改善箇所説明図

基準不適合発生箇所

ボディ・コントロール・ユニット

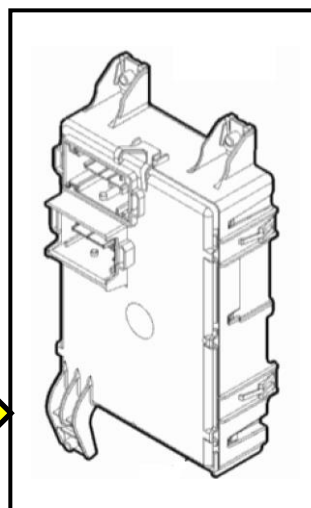
不具合の内容：

前照灯を制御するボディ・コントロール・ユニットにおいて、当該ユニットの制御プログラムが不適切なため、すれ違い用前照灯の制御電圧のしきい値が低いものがある。そのため、ヘッドライトスイッチの端子に錆び等が発生し、電気抵抗が大きくなると、すれ違い用前照灯作動時の制御電圧のしきい値を超えるため、すれ違い用前照灯が点灯しない。または、点灯中意図せず消灯するおそれがある。

改善の内容：

全車両、ボディコントロール・ユニットのプログラムを書き換える。

識別：

運転席側ドアストライカー部分に黄色ペイントを塗布。
